ADVIES CBS Brugge d.d. 15 mei 2023 op het voorontwerp van het gewestelijk RUP Ventilus
(2023_CBS_02177 B-punt - Omgevingsvergunning - gewestelijk RUP Ventilus- voorontwerp - advies i.f.v. plenaire vergadering – zie bijlage)

Het College van Burgemeester en Schepenen van de Stad Brugge besliste op 15 mei 2023 om volgend **advies uit te brengen over het voorontwerp RUP Ventilus**:

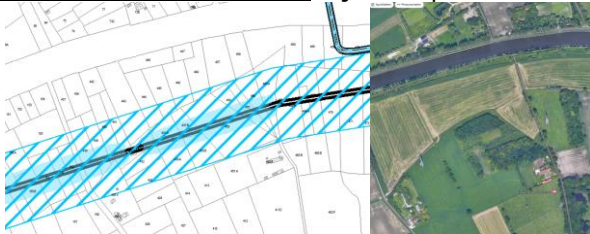
8. In oksel Expressweg/kanaal Gent-Oostende: Volgens deze kaart wordt het noodelijke gedeelte van de woonsite nu bestraald, maar mogelijks kloppen deze kaarten niet want de huidige, meest zuidgelegen hoogspanningskabel bestraald deze woning mogelijks nu ook al – al kan het dat de nieuwe situatie nu meer/verder de woning instraalt

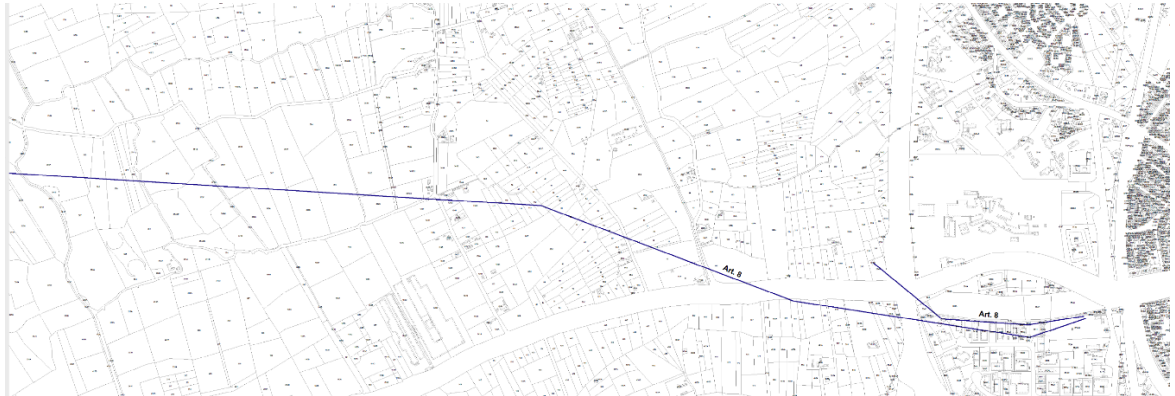
10. Waggelwater: In huidige situatie lopen 3 hoogspanningslijnen bovengronds ten noorden en deels over de Lieven Bauwenstraat.

Langs de Lieven Bauwenstraat zijn een bijbelschool (De Witte Stamroos / opmerking: deze school is stedenbouwkundig niet vergund) en het VTI gelegen. Risico op langdurige

blootstelling van kinderen (<15 jaar) boven de 0,4 μ T (bijv. gemiddelde 8 uur per dag gedurende jaar) dient vermeden te worden.

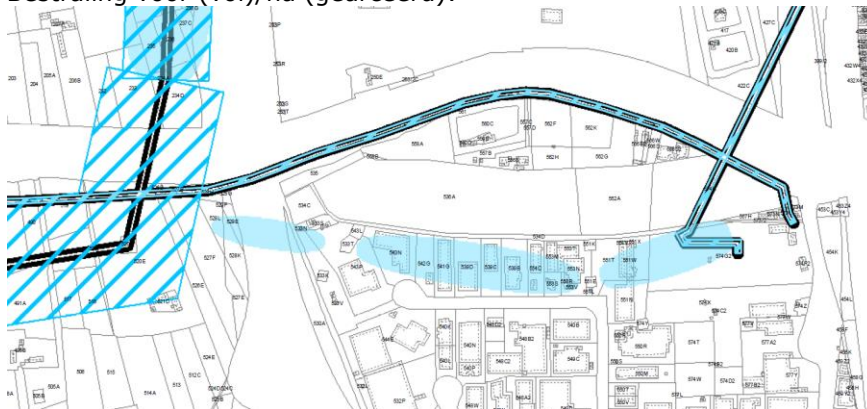
Ter hoogte van het station Waggelwater verdwijnen 2 bovengrondse hoogspanningsleidingen. Dit is positief voor de gebouwen ten noorden van de Lieven Bauwensstraat .

De meeste zuidelijke hoogspanningslijn blijft evenwel hangen, dat is deze die schuin over de Lieven Bauwensstraat gaat. Deze blijft op 150 kV, dus stralingszone zou dezelfde blijven. De stralingszone van deze 3^{de} lijn werd echter niet aangeduid op de gebruikte stralingskaart, dus moeilijk te evalueren hoe dit momenteel is (o.a. straalt deze meest zuidelijke hoogspanningslijn op de school de Witte Stamroos en/of het VTI?)
Bestraling voor (vol)/na (gearceerd):

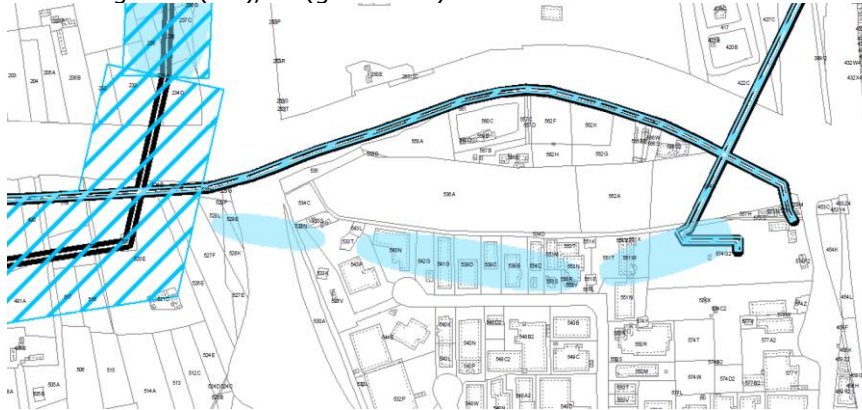
We vragen om ook de straling van de overblijvende bovengrondse hoogspanningskabel (150 kV) boven Waggelwater weer te geven in de stralingskaarten (huidige situatie).

We vragen ook om de situatie van deze laatste bovengrondse hoogspanningslijn boven Waggelwater te herbekijken (meer noordelijker te verplaatsen, verder van de bedrijven en school, maar op afstand van de roeiclub), gezien het momentum van de werken voor Ventilus lijkt dit het aangewezen moment.
